改善箇所説明図

改善の内容

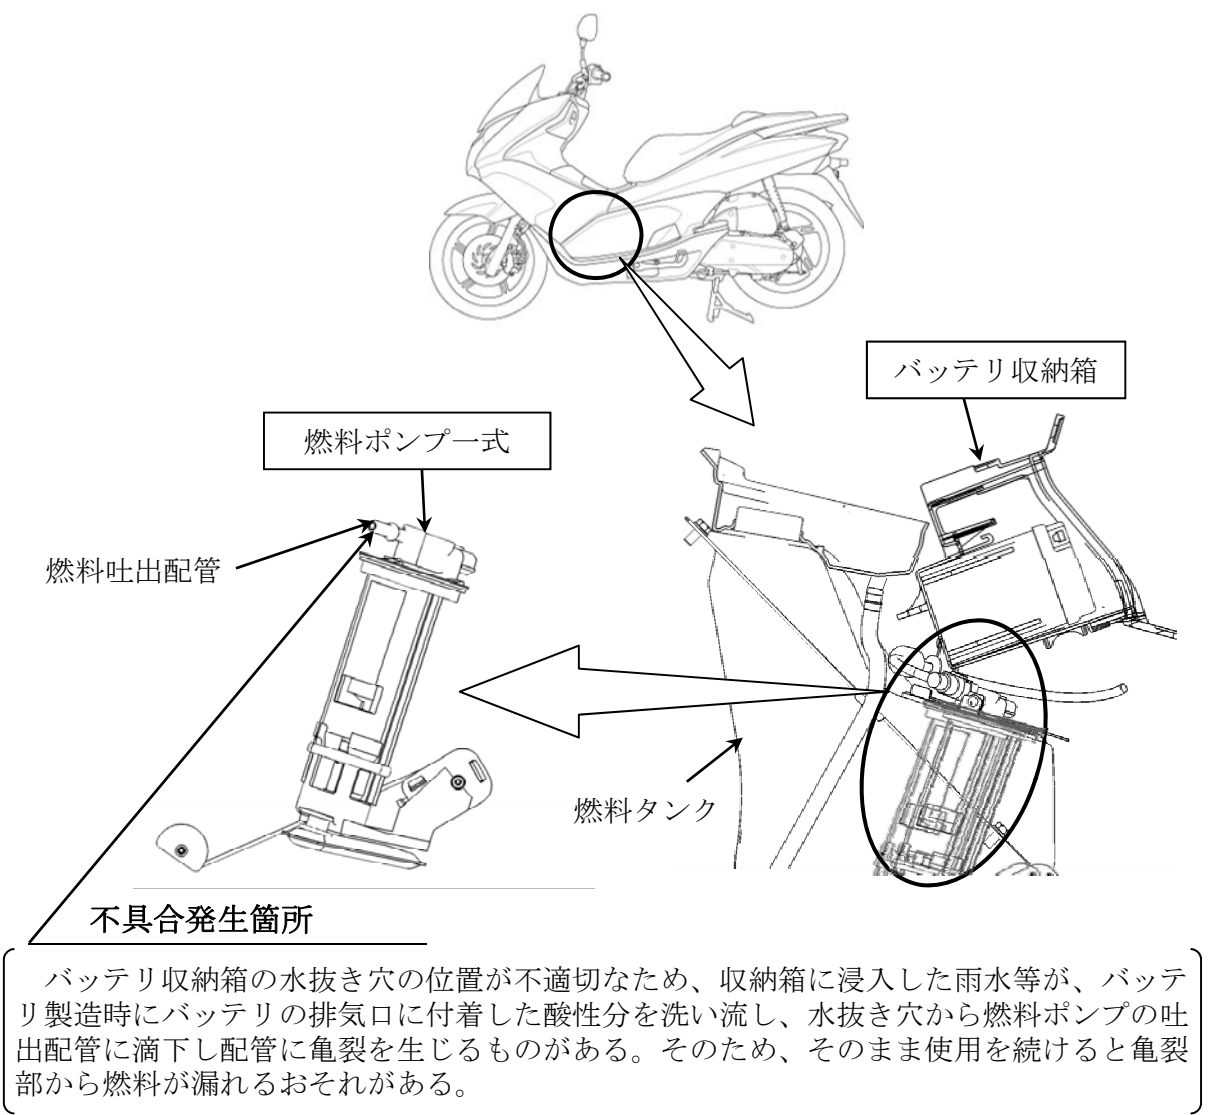
全車両、排水管を追加した対策品のバッテリー収納箱と交換するとともに、燃料ポンプ吐出配管の酸性分の有無を点検し、成分が有るものは燃料ポンプ式を新品と交換する。また、成分がないものは燃料ポンプ吐出配管を点検し、配管に亀裂があるものは燃料ポンプ式を新品と交換する。

改善前	改善後
水抜き穴	排水管
